专业协调01：分栋连厅与一层平面

几何变更

专业协调02：二、三层临空边缘与屋面

专业协调03：门窗统计与结构待办

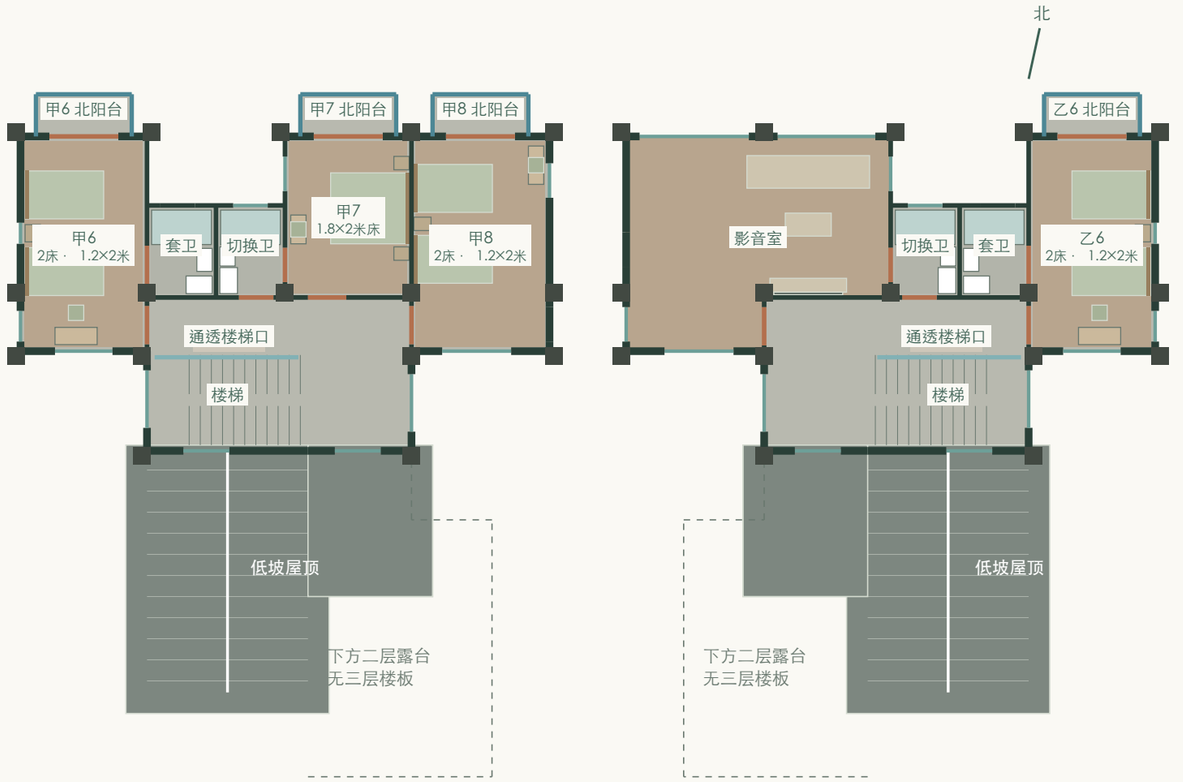
蓝线为保留的露台栏杆；深灰为恢复的走廊墙，青绿为新窗；室内楼板范围保留，北侧增卧室小阳台；内侧主屋顶补600毫米挑檐。

二层：有顶走廊加墙，转折通道补顶，前露台敞开

三层：走廊外墙保留，梯洞边改玻璃栏杆，低坡翼顶延伸

前部露台原8段栏杆保留，北侧卧室阳台各三面围护：0.35米暖灰轻质基座，上部哑光暖灰铜细竖杆与扶手，高度暂按1.20米建模；应复核实际完成面高度、竖杆间距、扶手、基座与边梁锚固。

后排主屋顶前坡约18°，楼梯并入连续坡面，二层卧室上方小顶左右约8°分坡，屋脊及侧檐向南约3°降低；三层前部原露台楼板全部取消，不将坡屋面作为可走露台。

相对内墙新增4扇错位小窗，连接厅前后补2窗。上层2米为墙轴线几何间距；实际净距、采光通风、防火及维护条件须正式核定。

专业协调10：v4挑檐与餐厅界面

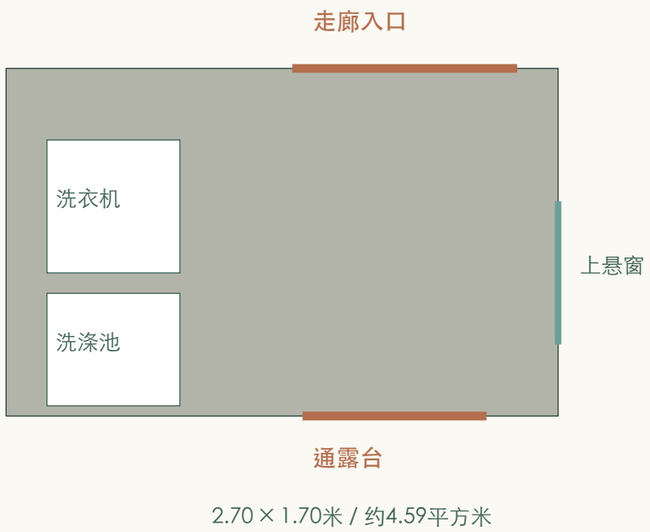
主檐600毫米，低檐550毫米；默认烟陶红；内侧600毫米挑檐分开收边，顶部约800毫米开缝。

主屋面外露边挑出约600毫米；二楼L形低屋面外露边挑出约550毫米。扩大外露檐口，保持原坡面和屋脊高度，采用约60毫米视觉薄檐、深阴影线及外围排水；接上层墙处采用泛水，不将屋面穿入室内。

v4恢复上层2米间距，一层保留2×5.6米连接厅。两户餐厅南侧3.60米轴线范围内的墙和门取消，连通长走廊；西、东端原柱保留；连接厅活动屏风打开时整块移走，取消中线短墙及横挡墙。地面同标高连续铺暖米灰室内砖；厨房界面、外侧玻璃围护保留。

中间仅保留4扇0.90×1.60米磨砂单扇外开窗；甲栋留北侧、乙栋留南侧，窗台0.85米、窗头2.45米，其余4处封实。连接厅前后各补1.00×2.40米整片固定景窗，窗台0.55米、窗头2.95米。南端墙长5.00米、高2.20米，保留1.80米装饰花窗。屋檐落地黑色管线从外观模型移除，实际排水系统仍须正式设计。

挑檐悬挑、檩条、抗风连接、檐沟容量、滴水及屋面层厚度须联合设计。模型中的檐口和柱位只用于方案协调。餐厅墙移除时，上部荷载应由正式设计的梁柱体系承担，不能将移墙后的模型当作承载已获确认。

二层洗衣间 / 1:30

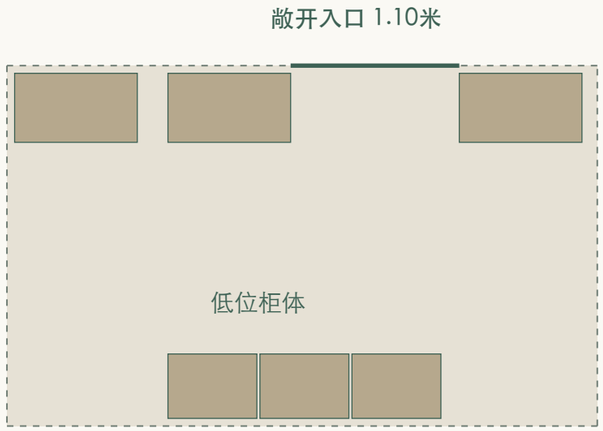
2.70 × 1.70米 / 约4.59平方米

洗衣间：每户二层露台北侧约4.59平方米，走廊与露台各一门；设备、门扇和侧窗保留。轻质围护、设备荷载、防水与排水须联合设计。

卧室北侧门窗：整幅玻璃，同高细框

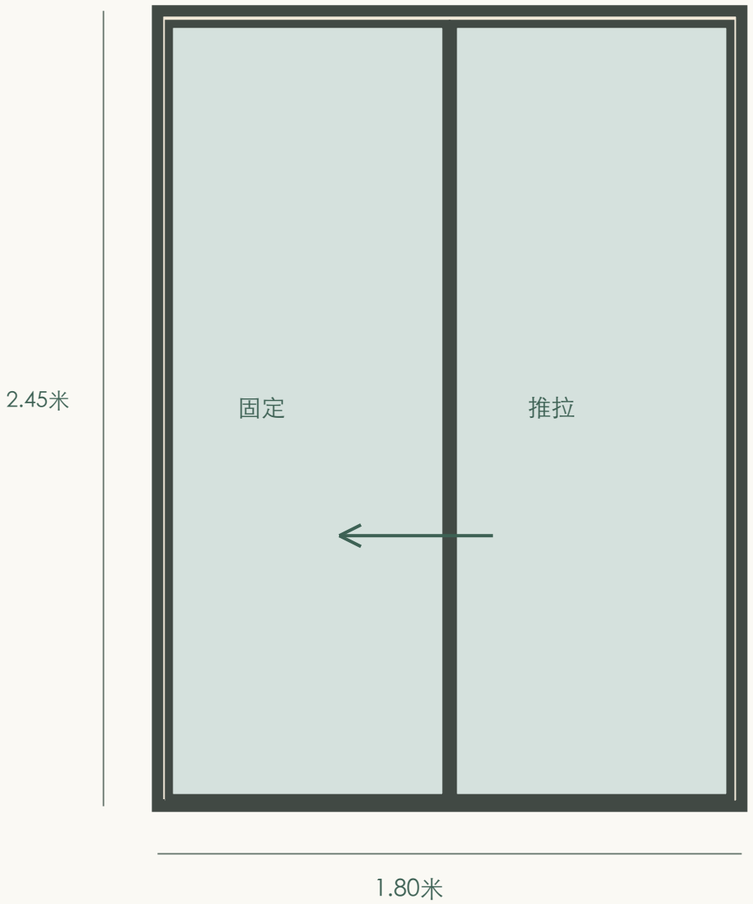
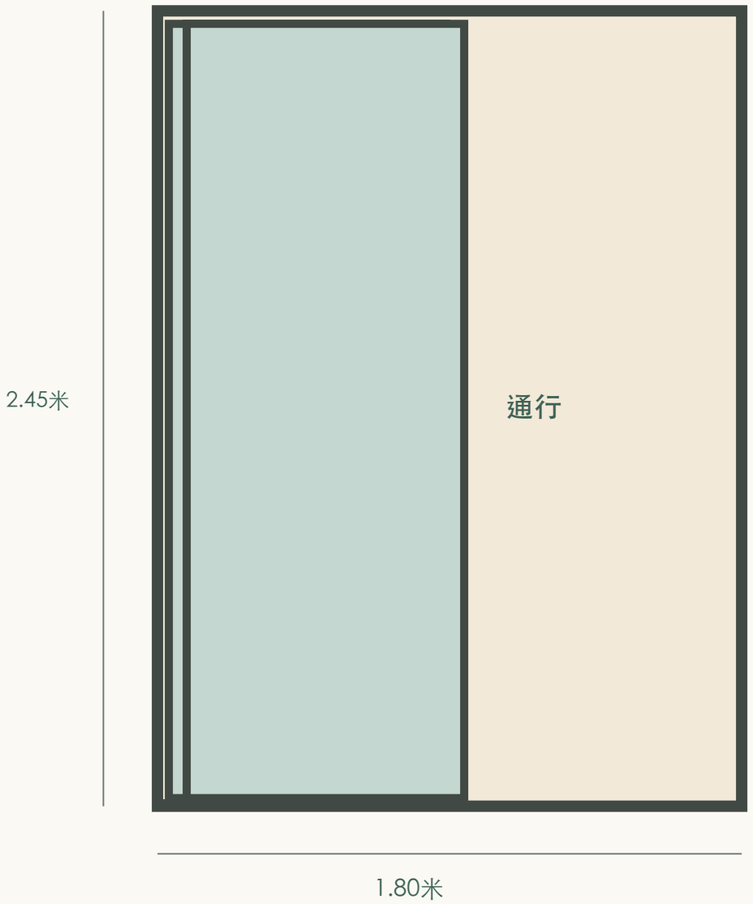
10组统一为1.80×2.45米通高推拉门；靠书桌侧固定，开启侧向其收拢。

闭合 / 两片完整玻璃

开启后 / 约0.82米通行口

设计：整组同高、统一外框，仅留一道中央接缝，玻璃一直延伸至低轨。每间房按书桌位置镜像设置固定侧，推拉不占用室内及1.10米深阳台的门扇回转空间。

模型意向：外框约35毫米、扇框约25毫米、闭合中缝约70毫米，低轨约20毫米，模型通行口约820毫米；均不是成品加工或验收尺寸。

采用配套外门系统，实际净开口、安全玻璃、密封、五金、纱门、轨道清洁、门外截水与阳台找坡由门窗深化及施工图共同落实。原洞口位置及宽度保留，不据此认定结构验算已完成。

甲户农具间 2.80 × 1.50米

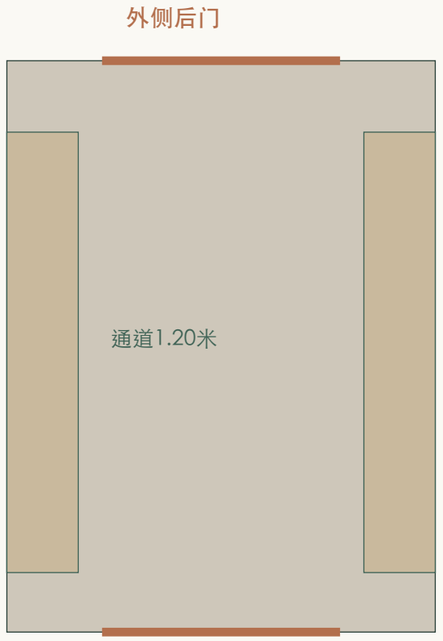
室外直接进出 · 1.00米门洞

只取甲户客厅后部外侧角落，甲户电视移到新增隔墙前；乙户该处恢复客厅，取消农具外门、平台与缓坡。农具从甲户侧院进出。

门外平台1.50×2.40米。推车缓坡净宽1.10米、长5.40米，跨越450毫米高差。

坡度1:12，侧缘设低挡边；场地、排水、防滑及成品净空待深化。

每户储藏间 1.80 × 2.40米

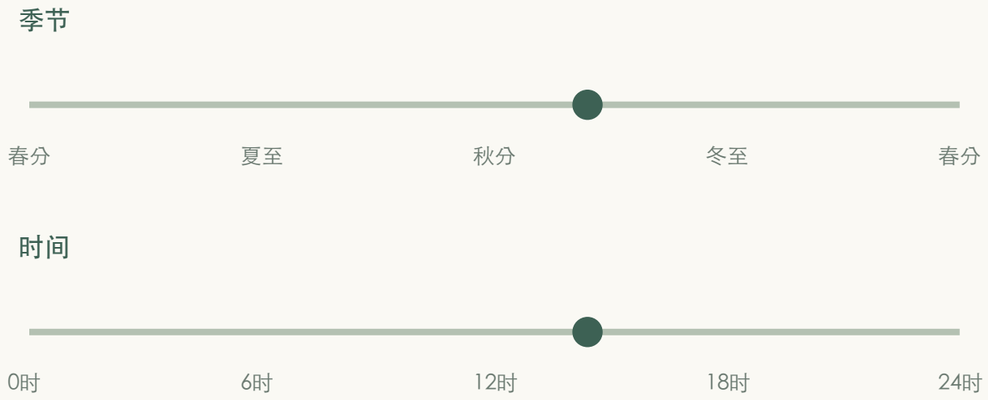
由室内进入

利用厨房旁原空置服务区，保留室内入口，北端新增外后门和高位通风窗；两侧约300毫米深搁架，中间1.20米模型通道。外门后为1.50米深平台与三级150毫米台阶。

连接厅固定景窗

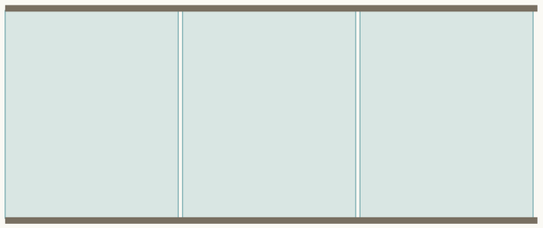
1.00 × 2.40米

连接厅前、后各一片固定玻璃，窗台0.55米、窗头2.95米；细框、无把手，不能点击开启。

三楼影音室：向天井侧南扩为L形

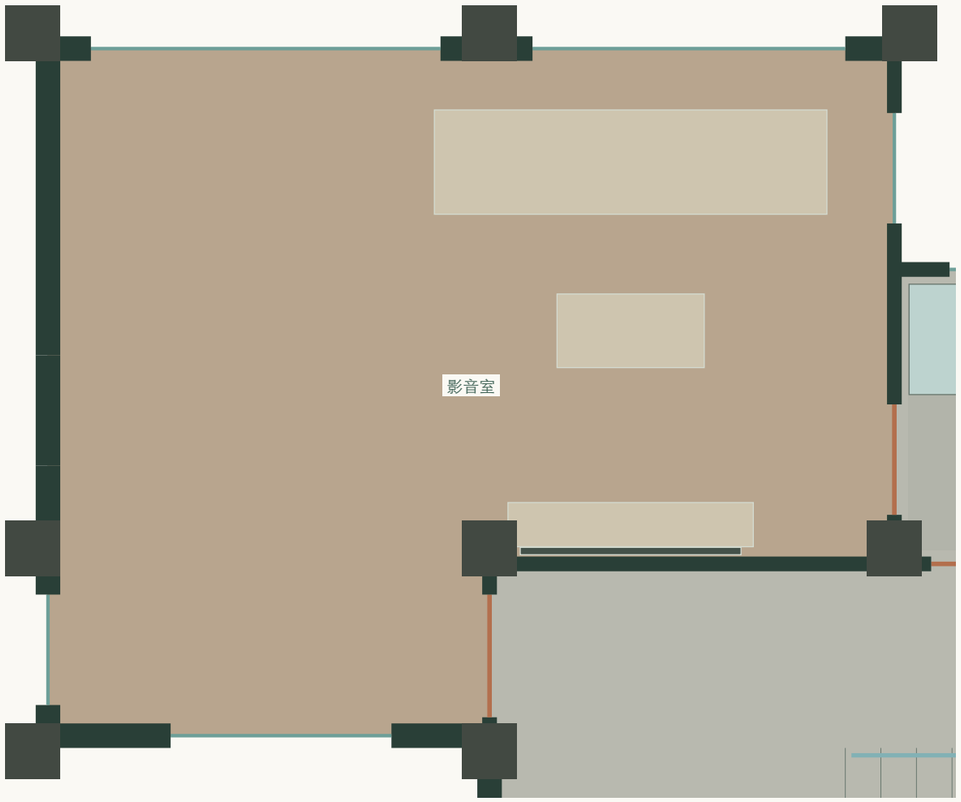
原约28.98平方米，增加约5.04平方米至34.02平方米；沿前排两柱围合，右侧公共走廊保留。

1. 拆旧南墙靠天井约3.60米的一段及原门；两柱之间形成新的南向围护，转角侧墙闭合，影音室保持独立。

2. 南窗恢复原1.80×1.85米分格，窗台1.00米、窗头2.85米；固定主玻璃配0.45米外开窄扇。其余5扇后排南向高窗沿用原分格。

3. 新入口位于转角侧墙，门洞1.00米，向影音室内开，避开楼梯到达及公共卫浴通道。

4. 电视贴右侧保留实墙，沙发与电视对正；原北向四折大窗、可切换卫浴及其双入口保留。

5. 不增楼板，不改屋顶或柱位；扩入部分由原楼板与主屋面覆盖。拆墙性质、梁下净高及新增围护荷载须正式核定。

二层：绿色区域纳入卧室，橙色为新侧门

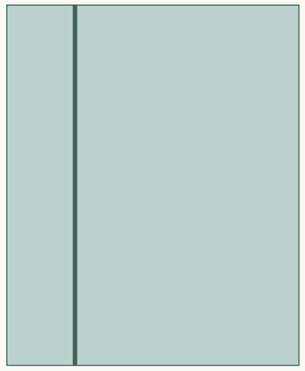
绿色区域每间进深1.40米，来自原有顶走廊尽端；不新增建筑外轮廓。

新侧门洞口暂按1.00×2.35米；南侧铰接，向卧室内开，门口地面平接。门框安装后的实际净宽、柱边收口及五金须正式深化。

甲1／2／6：x=3.30米；乙1／2／6：x=26.30米。

甲4／8：x=10.20米；乙4：x=19.40米。

各新门y=11.28～12.28米；隔墙暂按120毫米。

公共通道仍连接楼梯、卫浴与其余卧室。原14间卧室、14处卫浴及21张床保留；移墙后的传力、隔墙锚固及门框与柱边关系由正式设计复核。
